02. 10. 2025

VZ7/PRAV/2025

Vysvětlení zadávací dokumentace k veřejné zakázce č. VZ/7/2025 - ZŠ Dědina - nástavba (DI č. 8)

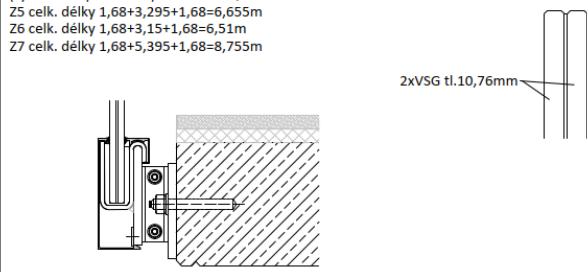
Domníváme se, že není dořešen detail skleněného zábradlí na atice u objektu C s ohledem na odvodnění. Osazení skla je uvažováno do profilu, který dle našeho názoru, není odvodněn. Lze předpokládat, že při dešti bude voda zatékat přes sklo do profilu a následně do atiky. Prosíme zadavatele o vyjádření k naší připomínce.

Kotvení proskleného zábradlí ve VV a výpise prvků změněno na boční kotvení do profilu s odstupem do 50 mm od konstrukce.

Z5, Z6, Z7 - Skleněné zábradlí výšky 900mm, do FeZn profilu s Al opláštěním s bočním kotvením s odstupem do 50mm od konstrukce (systémové provedení). VSG 2x tl. 10,76mm.

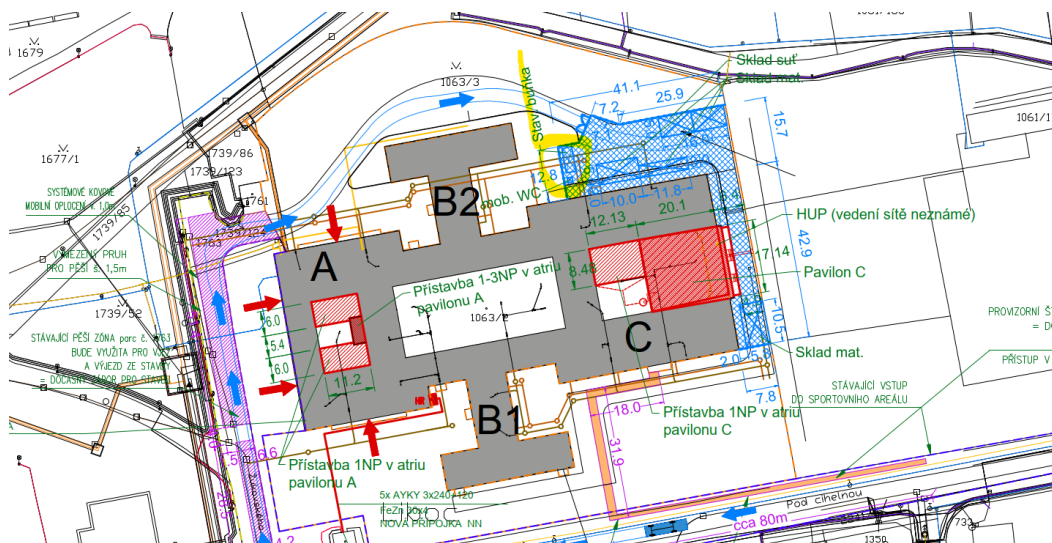
Ve zprávě ZOV je uvedeno: „Dopravní obsluha bude probíhat nákladními vozidly v rámci povolené tonáže pro danou komunikaci.“ Žádáme o specifikaci této komunikace.

Komunikace má svislé dopravní značení, které povoluje/omezuje přístup/provoz.
